申請者名 中国電力株式会社

## 島根原子力発電所 1 号炉 廃止措置計画変更認可申請書

- (1) 令和 3 年 9 月 15 日付け原規規発第 2109152 号をもって変更許可を受けた島根原子力発電所の発電用原子炉設置変更許可申請書（2 号発電用原子炉施設の変更）の事項を反映するため、これに係る記載を変更する。
- (2) その他、記載の適正化を行う。

島根原子力発電所1号炉廃止措置計画変更認可申請書 変更前後比較表

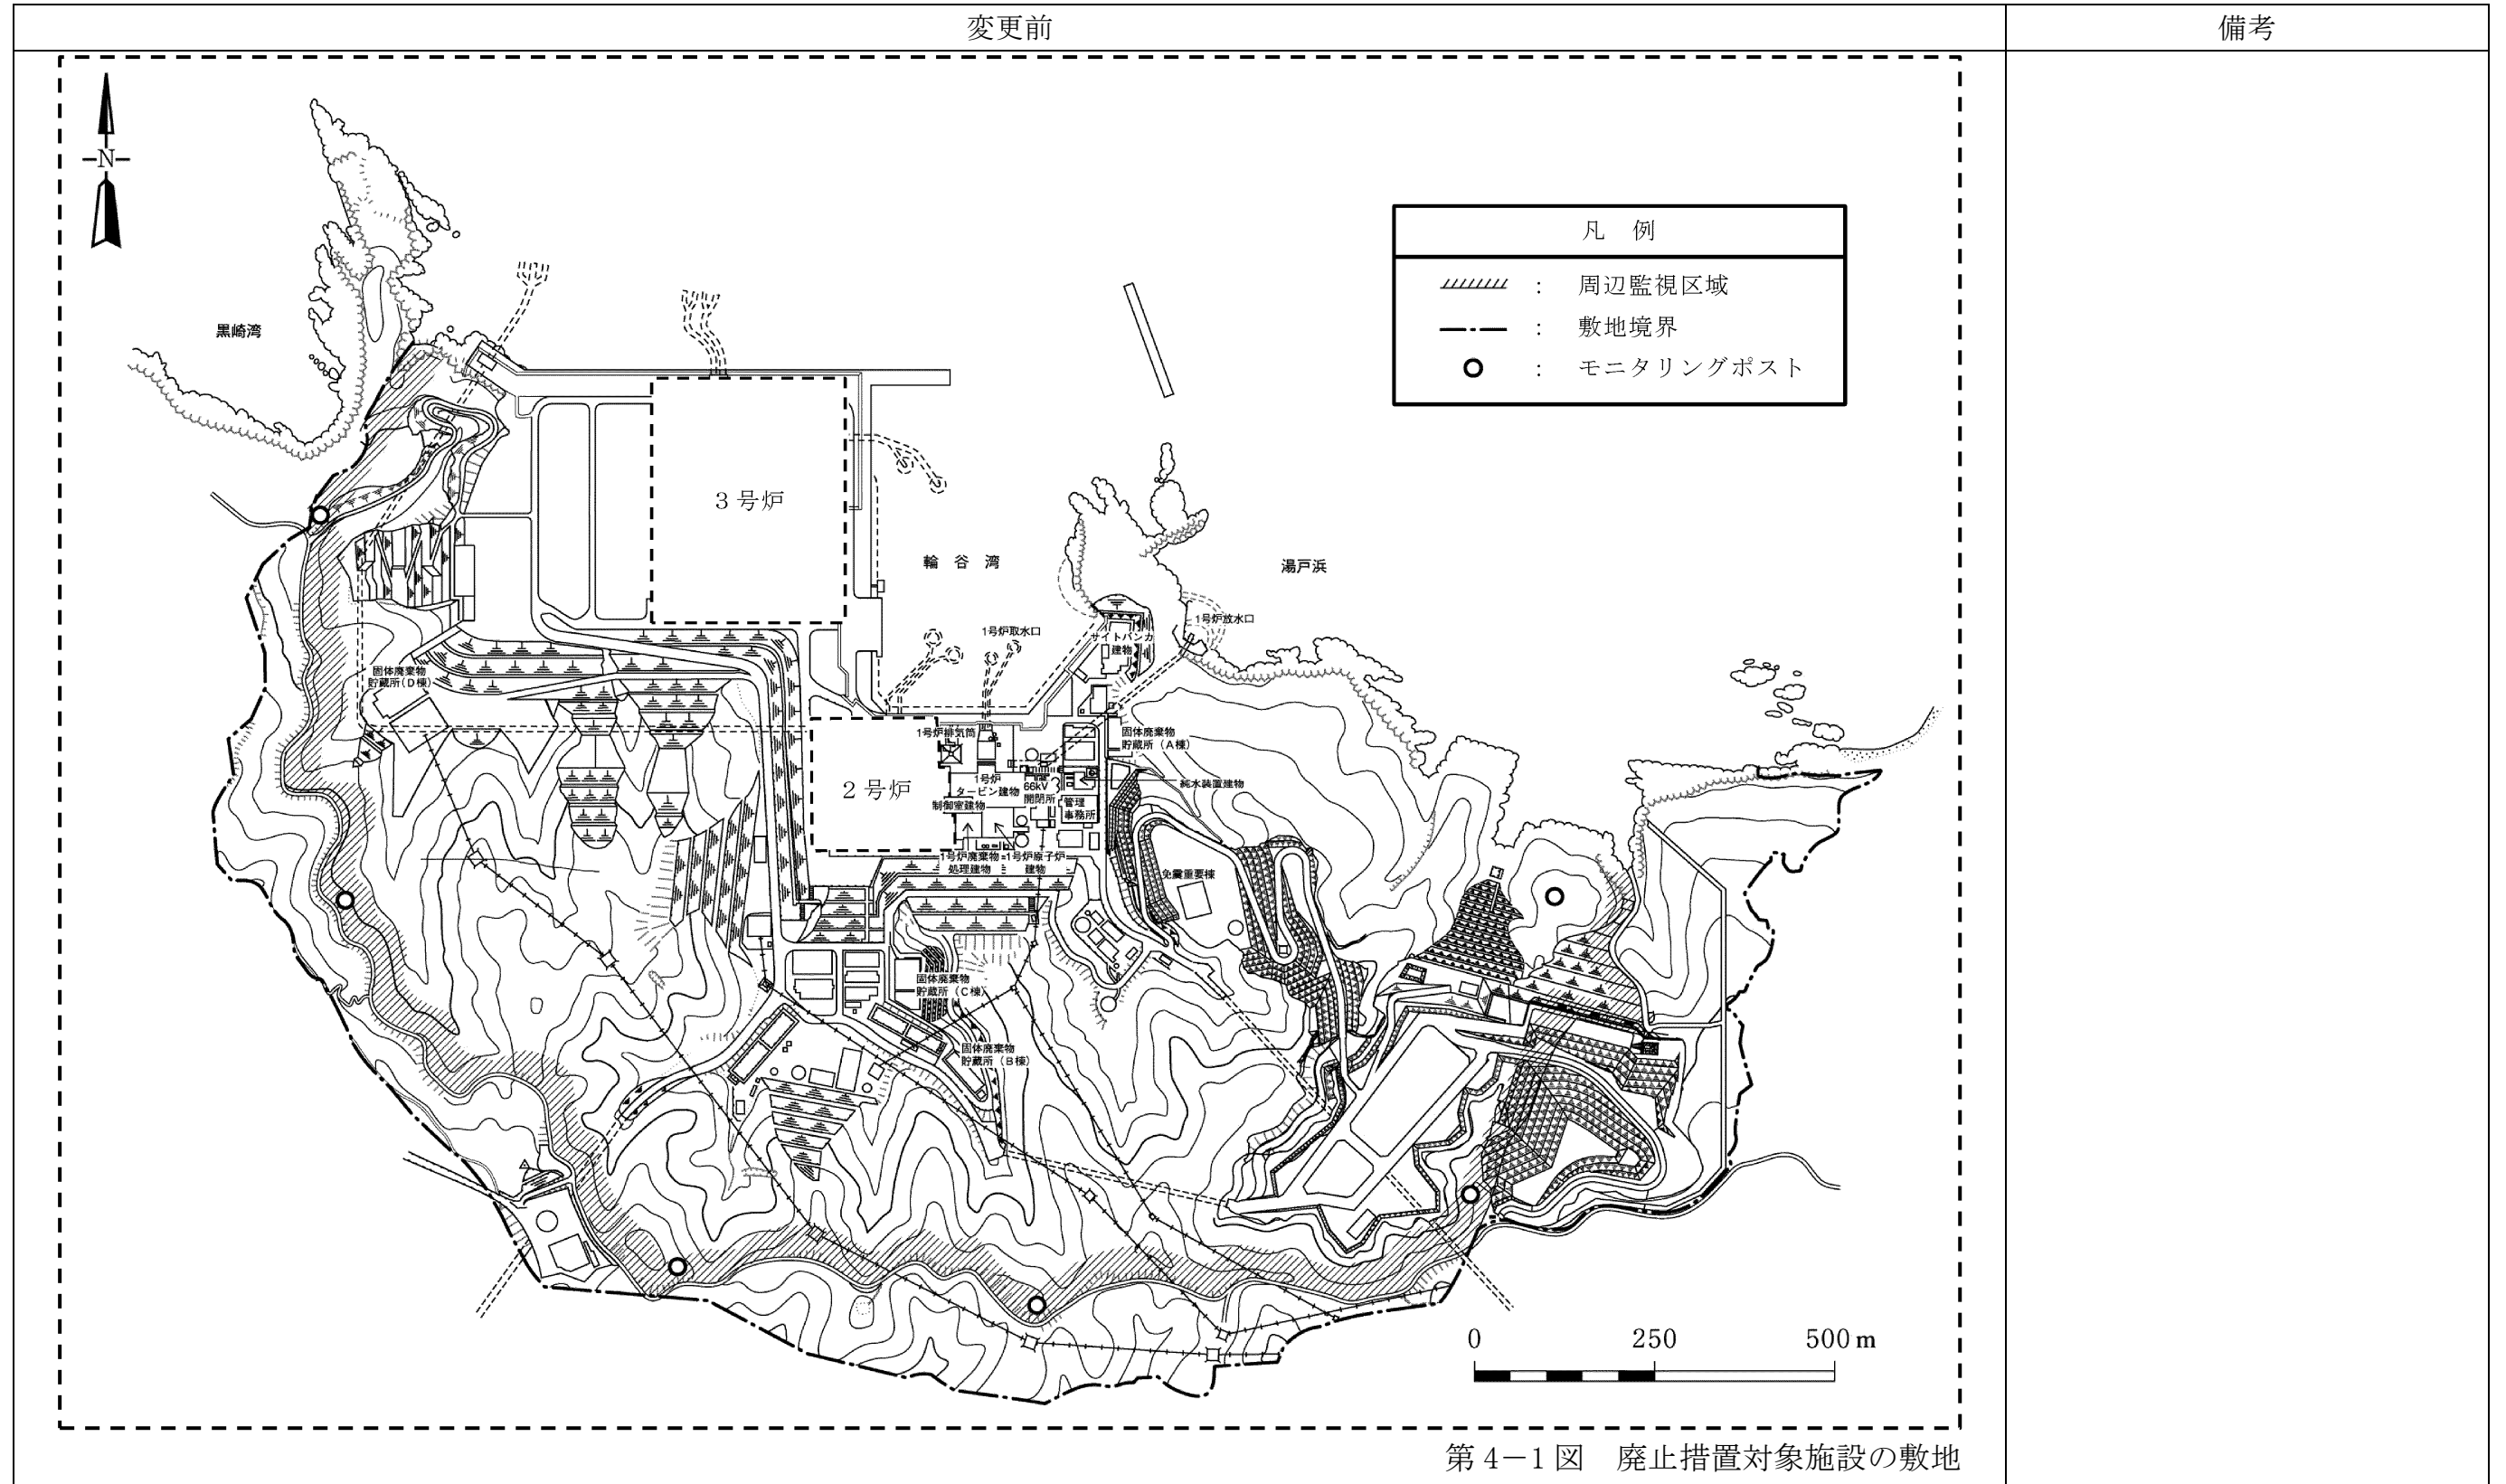
変更前			変更後			備考
第4-2表 廃止措置対象施設(5/5)			第4-2表 廃止措置対象施設(5/5)			
施設区分	設備等の区分	設備(建物)名称	施設区分	設備等の区分	設備(建物)名称	
その他原子炉の附属施設	非常用電源設備	受電系統 <sup>※1</sup>	その他原子炉の附属施設	非常用電源設備	受電系統(66kV <sup>※1</sup> , 220kV <sup>※3</sup> )	<ul style="list-style-type: none"> <li>・記載の適正化(共用範囲の明確化)</li> <li>・2号炉設置変更許可事項(1号炉施設の2号炉との共用取りやめ)の反映に伴う変更</li> <li>・記載の適正化(1号炉と共用している2号炉施設の明確化)</li> </ul>
		ディーゼル発電機			ディーゼル発電機	
		蓄電池			蓄電池	
	その他主要な事項	サージタンク(処理水受入タンク, 補助サージ・タンク) <sup>※1</sup>	その他主要な事項	サージタンク(処理水受入タンク, 補助サージ・タンク)		
		低圧タービン軸封蒸気発生器			低圧タービン軸封蒸気発生器	
					トールラス水受入タンク <sup>※1</sup>	
※1: 1号及び2号炉共用 ※2: 1号及び2号炉一部共用 ※3: 1号, 2号及び3号炉共用 ※4: 1号, 2号及び3号炉一部共用			※1: 1号及び2号炉共用 ※2: 1号及び2号炉一部共用 ※3: 1号, 2号及び3号炉共用 ※4: 1号, 2号及び3号炉一部共用

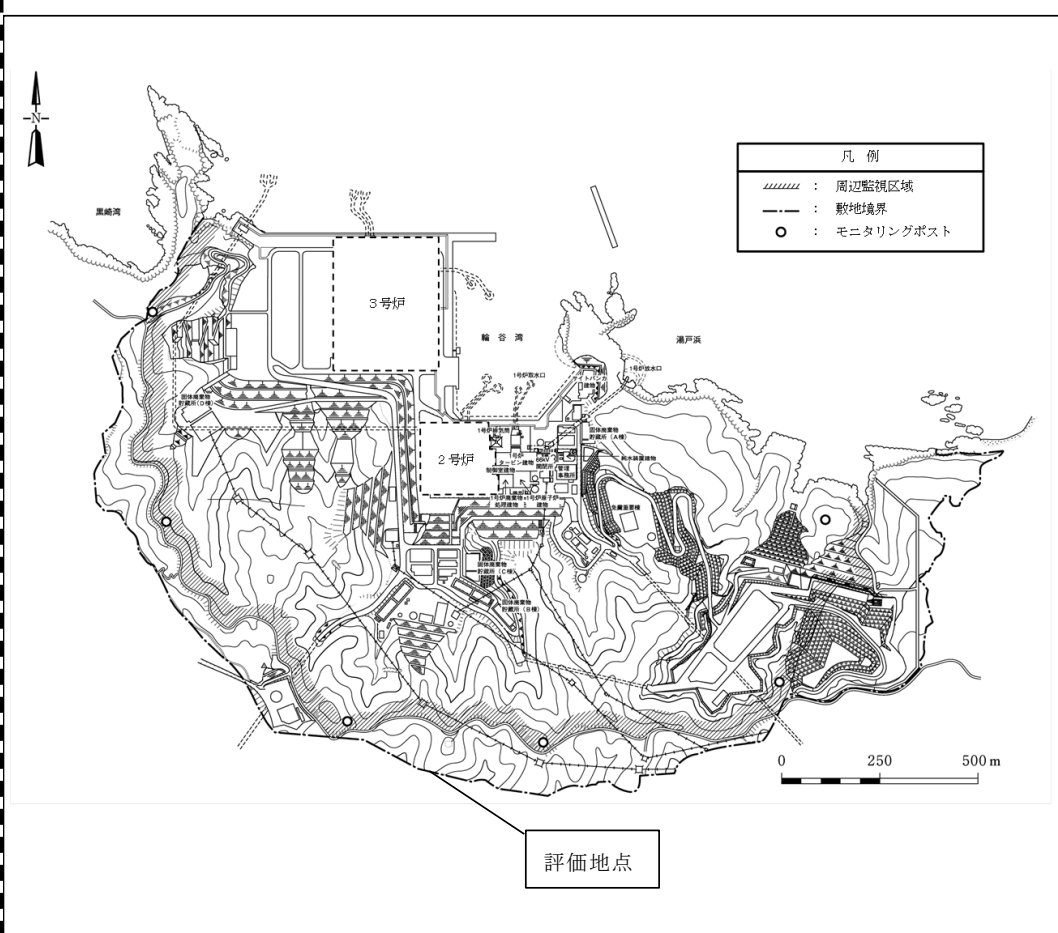
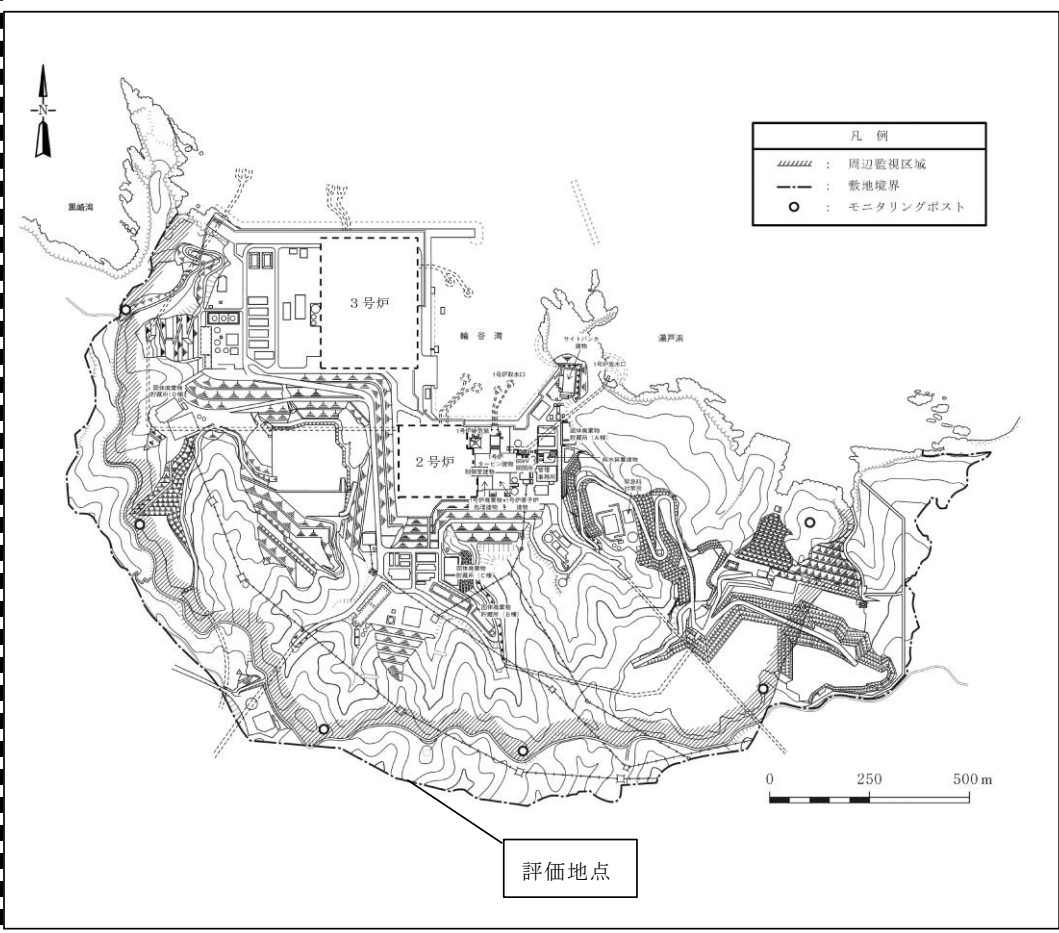
変更前	変更後	備考
<p style="text-align: right;">追補 1</p> <p>「添付書類六の1. (維持管理に関する内容)」の追補</p> <p style="text-align: center;">(中 略)</p> <p>4. 燃料プール水大規模漏えい時の使用済燃料からのスカイシャイン線による周辺公衆の放射線被ばくへの影響について</p> <p style="text-align: center;">(中 略)</p>	<p style="text-align: right;">追補 1</p> <p>「添付書類六の1. (維持管理に関する内容)」の追補</p> <p style="text-align: center;">(中 略)</p> <p>4. 燃料プール水大規模漏えい時の使用済燃料からのスカイシャイン線による周辺公衆の放射線被ばくへの影響について</p> <p style="text-align: center;">(中 略)</p>	
		<p>・記載の適正化（敷地造成等に伴う敷地図の変更）</p>
<p style="text-align: center;">図2 評価地点の概略</p>	<p style="text-align: center;">図2 評価地点の概略</p>
